## Modulo per la presentazione delle osservazioni per i piani/programmi/progetti sottoposti a procedimenti di valutazione ambientale di competenza statale

ID: **10238** – Progetto per la realizzazione di un impianto eolico denominato “Engie Belcastro”, costituito da 7 aerogeneratori della potenza complessiva di 37,20 MW ed opere di connessione alla RTN da realizzarsi nei Comuni di Belcastro (CZ), Marcedusa (CZ) e Mesoraca (KR).

## TESTO DELL' OSSERVAZIONE

Allegato 3 – Inquadramento\_iniziativa\_Cantorato\_Vs\_Engie\_Belcastro.pdf

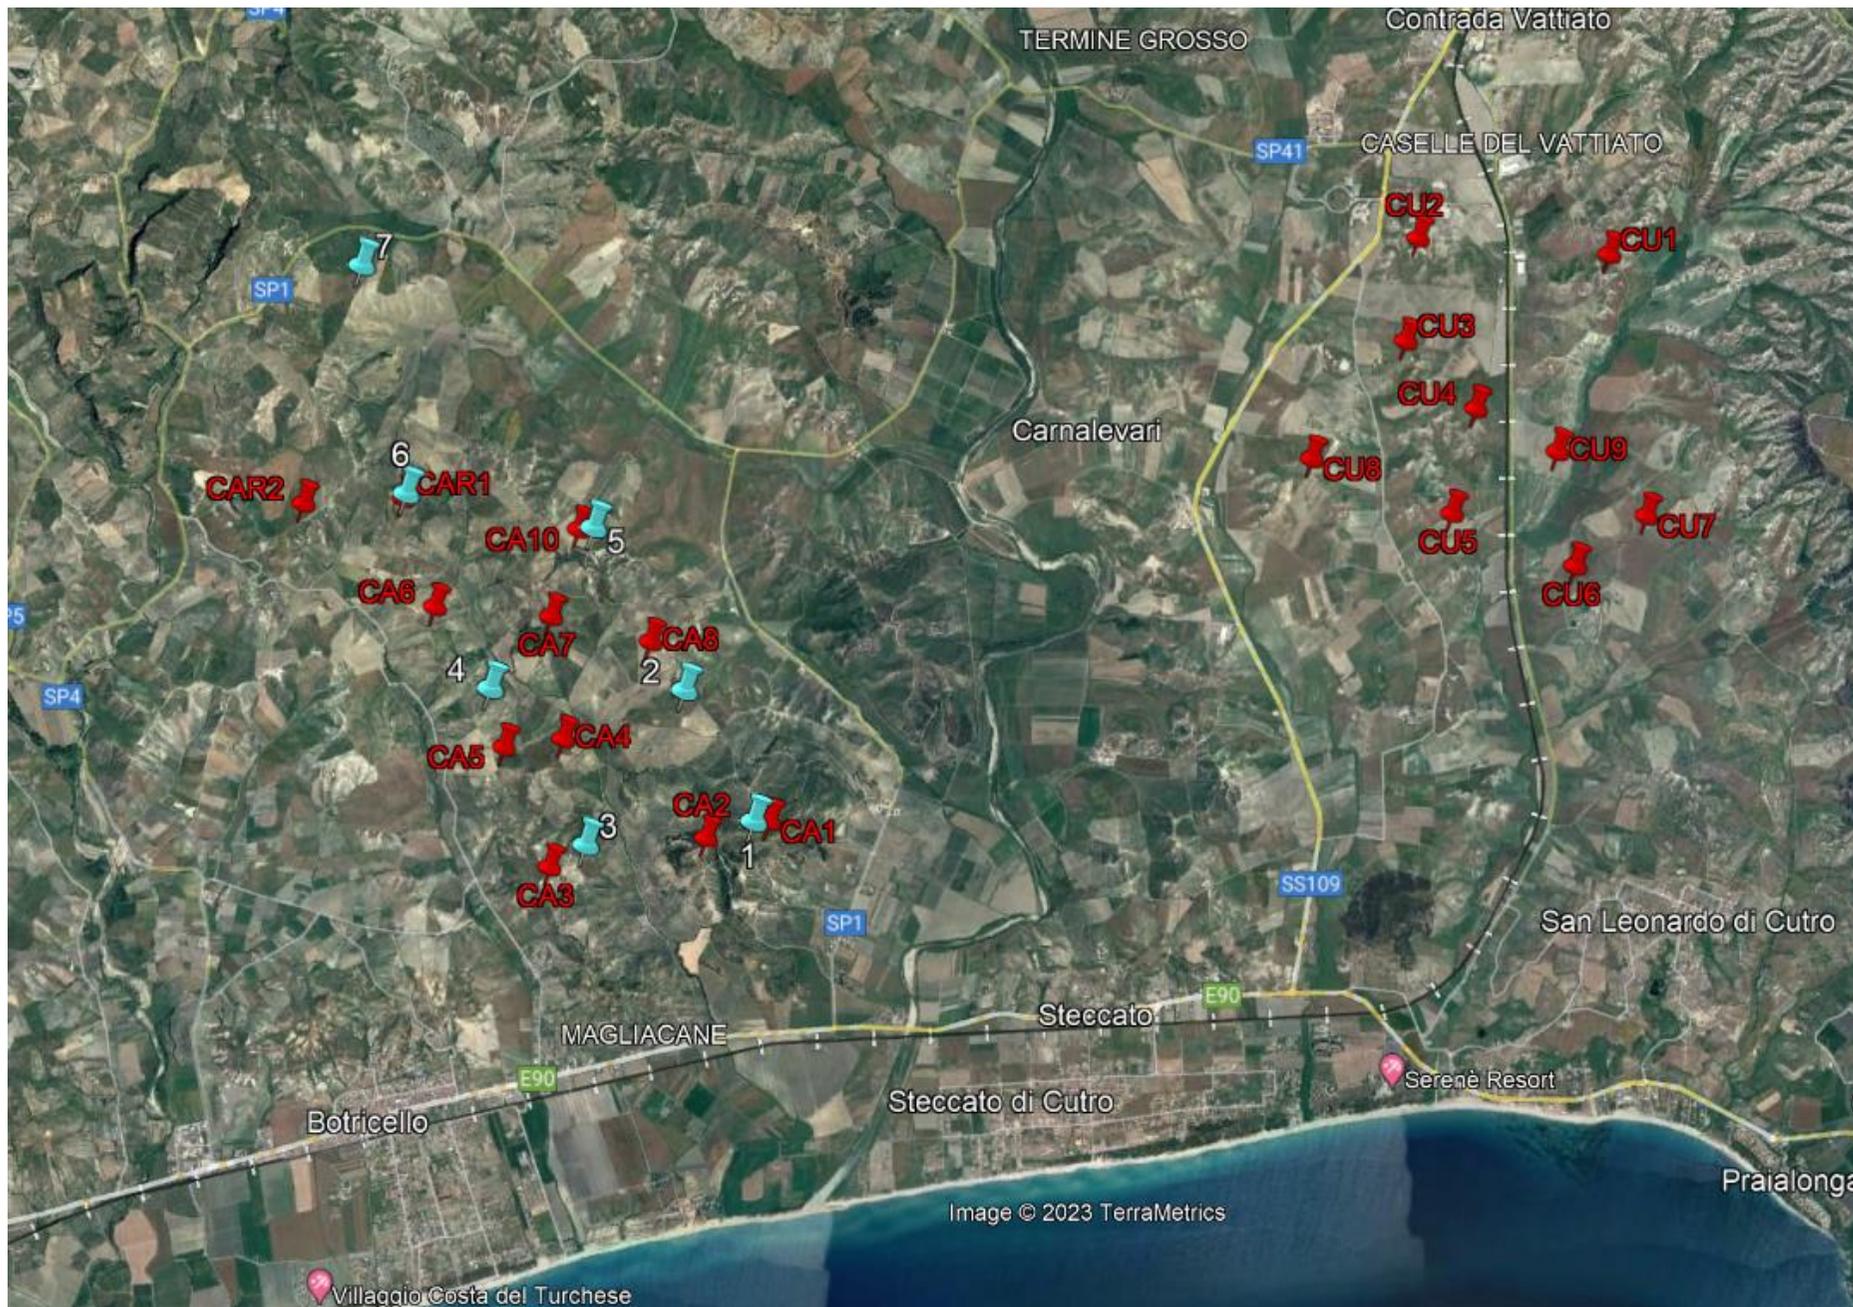
1. Il progetto segnalato dalla proponente interferisce con 10 su 20 posizioni totali che costituiscono il parco eolico “Cantorato”, (50% del progetto), ponendo a serio rischio la continuità dell’iniziativa (vedi Allegato 3);
